Saksframlegg

**Klageavgjerd - Settesfylkesmannen i Rogaland opphevar kommunen sitt vedtak av 05.02.2020 grunna manglande grunngeving - gbnr 357/8 Sætre RÅDMANNEN SITT FRAMLEGG TIL VEDTAK:**

Eigedom: Gbnr 357/8 Sætre

Situasjonskart, sist revidert 04.11.2019

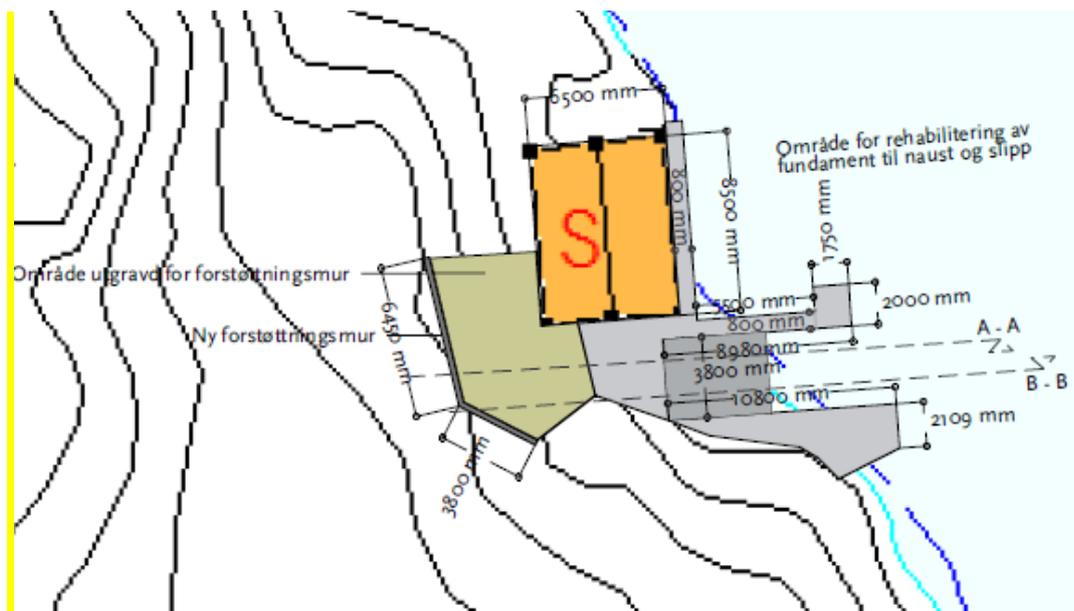
Vidare er rådmannen på bakgrunn av innsendte teikningar usikker på kva som er tenkt på arealet mellom forstøtningsmur og båtopptrekk. Rådmannen set difor som vilkår at det ikkje skal gjerast endringar på dette arealet, og at arealet dermed skal liggje som det gjer i dag.

*Rådmannen anbefaler at det blir stilt vilkår for dispensasjonen der tiltaka merka med rødt kryss ikkje blir gitt dispensasjon:*

· Det skal ikkje gjerest noko med området mellom forstøtningsmuren og båtopptrekket.»
